Réf : SEVS-SDPP2-24-02-027

AVIS DE L'AUTORITÉ ENVIRONNEMENTALE

**relatif au projet de construction d'un centre pénitentiaire sur le territoire
de la commune de Crisenoy et sur la mise en compatibilité du PLU de
Crisenoy (77)**

Figure 3 - Situation projetée avec la maison d'arrêt, la ZAC des Bordes et le projet de contournement routier

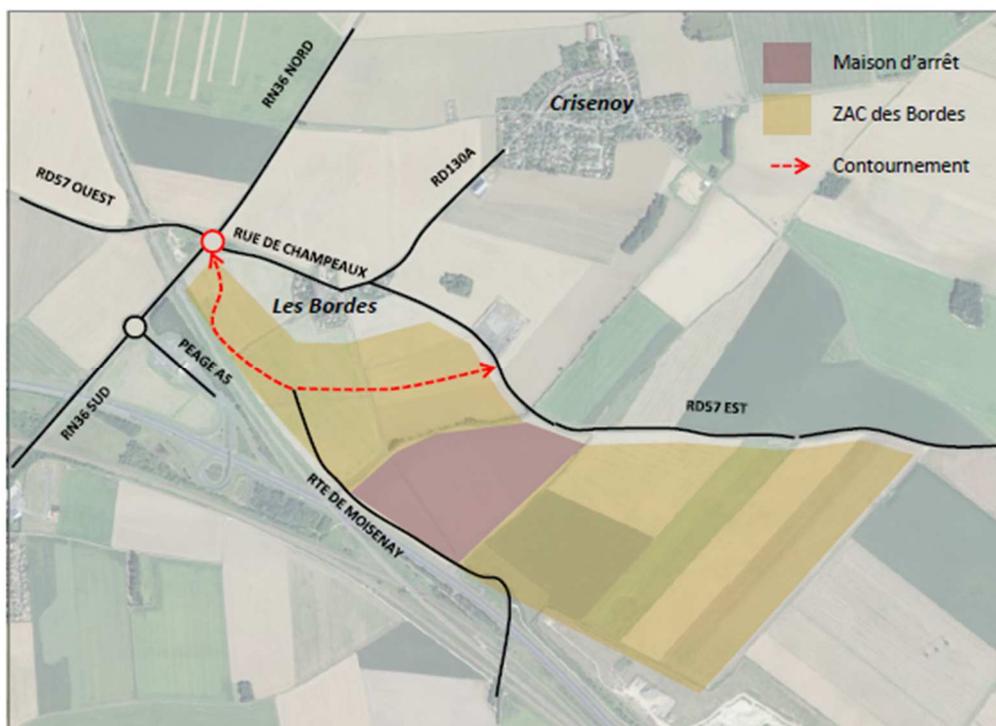
Le projet de centre pénitentiaire n'était pas prévu au moment de l'approbation de la ZAC. La ZAC, à vocation économique, et l'établissement pénitentiaire ne poursuivent pas un même objectif et ont tous les deux une finalité propre. Leur mise en œuvre est indépendante. D'après la jurisprudence⁸, même si le centre pénitentiaire s'implante sur le territoire de la ZAC, ce seul critère ne suffit pas à conclure qu'il s'agit d'un projet unique. Cependant, bien que cela ne soit pas présenté dans le dossier, les travaux nécessaires à la viabilisation du site (notamment pour l'accès à l'eau potable) doivent bien être inclus dans le périmètre du projet.

L'autorité environnementale recommande d'inclure dans le périmètre du projet, et donc dans l'évaluation environnementale, les travaux de viabilisation du site, en particulier la réalisation des canalisations d'eau potable et du réservoir d'eau potable.

Figure 4b - Plan du scénario retenu pour l'implantation du projet (source : page 46 de l'étude d'impact)

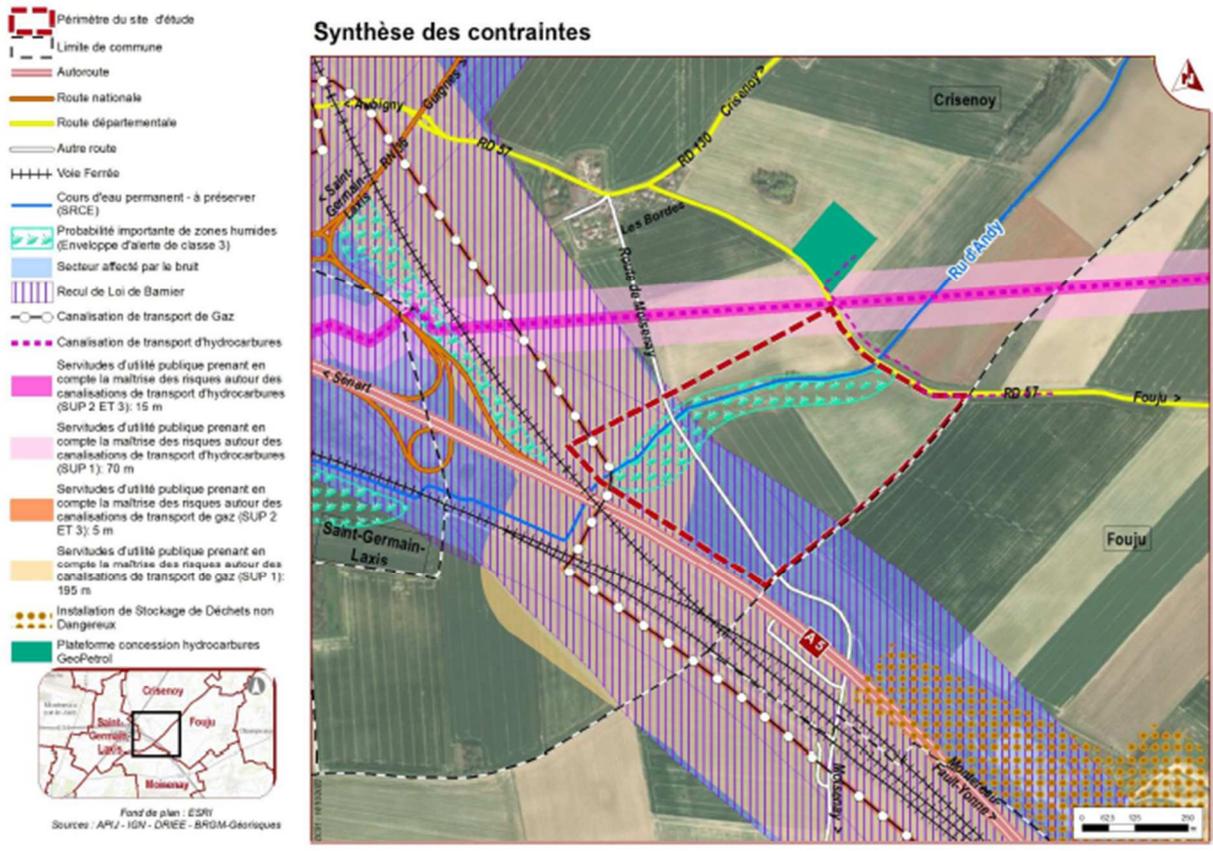
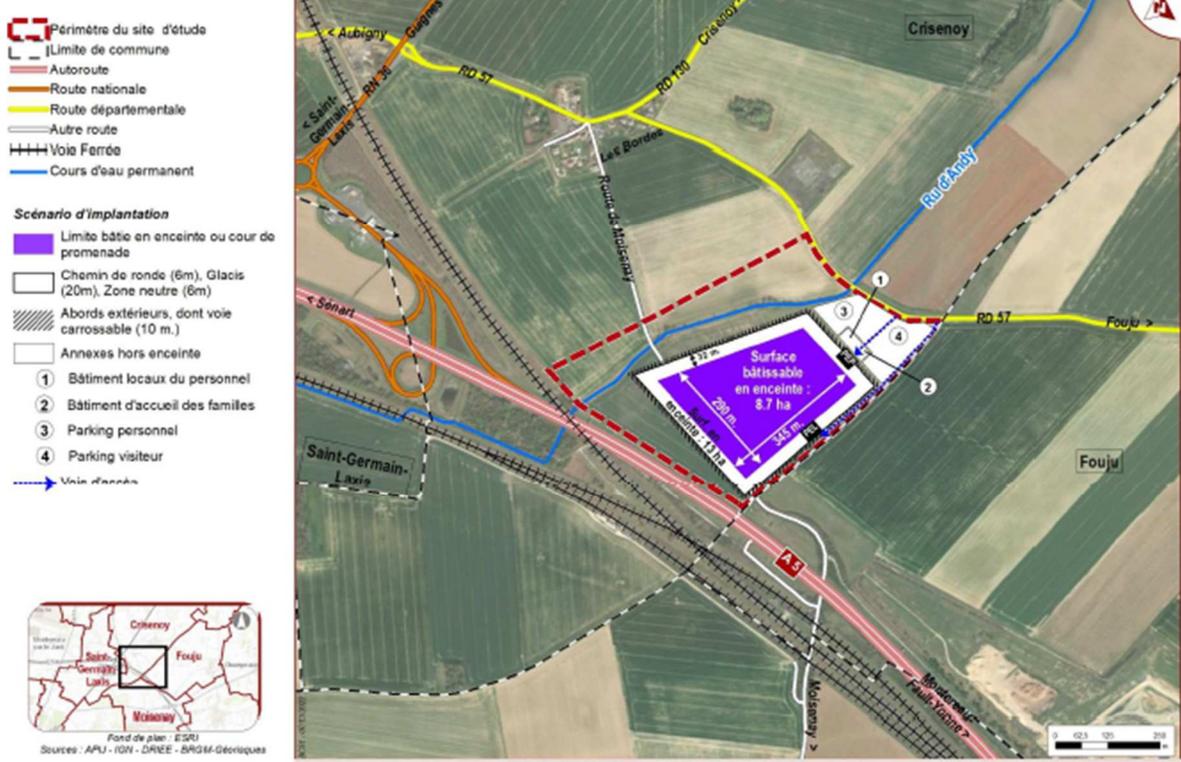
Contrairement à la comparaison faite pour le choix des sites d'implantation, la présentation sous forme d'avantages et d'inconvénients pris dans leur globalité ne permet pas une comparaison directe par type de critères entre les différentes variantes (par exemple l'impact sur le ru, l'évitement des bandes de servitudes, etc.).

L'autorité environnementale recommande de faire apparaître de manière plus homogène la comparaison des variantes et scénarios dans des tableaux de synthèse, en reprenant une comparaison par type de critères.

Figure 5 – Phasage des travaux et dévoiement du chemin de Moisenay (étude d'impact, p. 238)

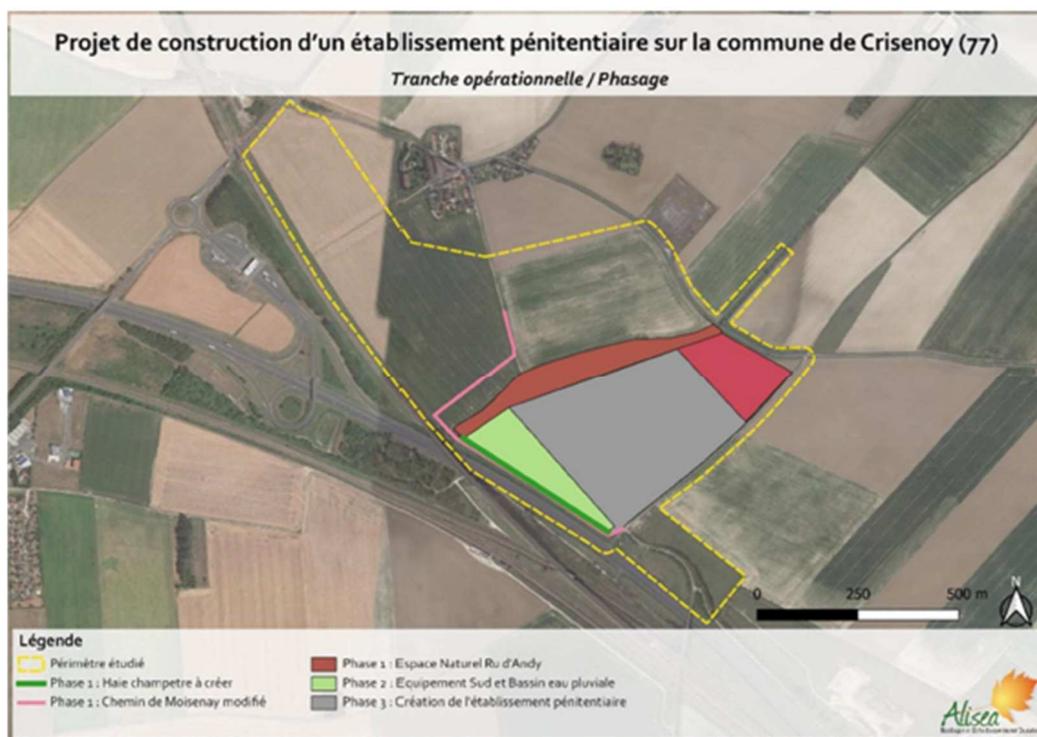
Par ailleurs, le scénario qui a été choisi pour l'implantation de l'établissement pénitentiaire implique le dévoiement du chemin de Moisenay (voir figure 5). Le nouveau tracé implique des travaux de débusage au niveau du croisement actuel entre le chemin et le ru, et la création d'un nouveau busage au niveau du croisement à venir. Ce choix n'est pas cohérent avec le principe d'évitement du ru d'Andy et de sa ripisylve présenté par le maître d'ouvrage, et ne fait pas l'objet d'une justification suffisamment étayée au regard de l'importance du ru sur la zone. Lors de la visite de terrain organisée avec l'Apij, le maître d'ouvrage a indiqué qu'il serait éventuellement possible de réaliser le dévoiement du chemin de Moisenay à l'est du ru d'Andy, afin de ne pas avoir à l'impacter en créant un nouveau busage, en profitant du tracé actuel et du busage existant.

L'autorité environnementale recommande d'analyser plus en profondeur les incidences du dévoiement du chemin de Moisenay sur le ru d'Andy, de décrire plus précisément les opérations qui devront être réalisées et de mettre en place des mesures de réduction appropriées. Au regard des enjeux écologiques, concentrés au niveau du ru d'Andy, il serait préférable de privilégier un dévoiement du chemin de Moisenay n'impliquant pas de travaux sur le ru d'Andy.
